FAG 0034 – SERVICE INFO

Konwersja na moduł piasty FAG

Producent:	Alexander Dennis
Modele:	Enviro 400, 500 Euro 2, 3, 4, 5 Javelin Trident 2, 3
DANA axle ID:	S63U, S75U, T75U
Nr części:	Zestaw naprawczy (Alexander Dennis)
S63U:	655387-6 (Timken FAG)
S75U, T75U:	661391-4 (Timken FAG)
NDS 80:	661391-1 (bezpośredni zamiennik)
Nr części (FAG):	805993.H195

Foto 1: W osiach oznaczonych symbolem S63U, oprócz modułu osi FAG trzeba wymienić również: tarczę hamulcową, pierścień nośny, szpilki koła i nowe śruby.

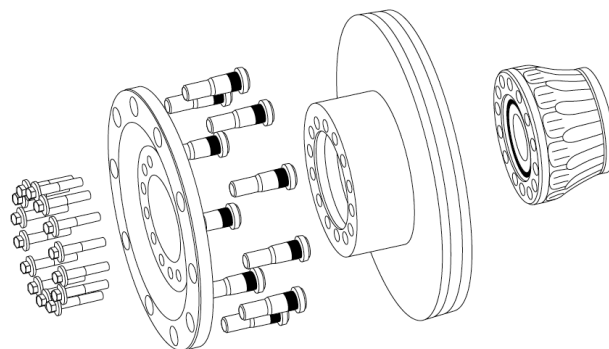
Dla osi DANA wymienionych powyżej (S63U, S75U, T75U), producent pojazdów Alexander Dennis zmienił dostawcę łożysk z Timken-a na FAG.

W przypadku wymiany łożysk w osiach oznaczonych symbolami S63U, S75U lub T75U mogą być zastosowane jeszcze łożyska Timken. W przypadku zmiany na FAG potrzebne są dodatkowe elementy.

Wszystkie części dostępne są u producenta pojazdu. Poniższa tabela zawiera wszystkie potrzebne części i ich ilość.
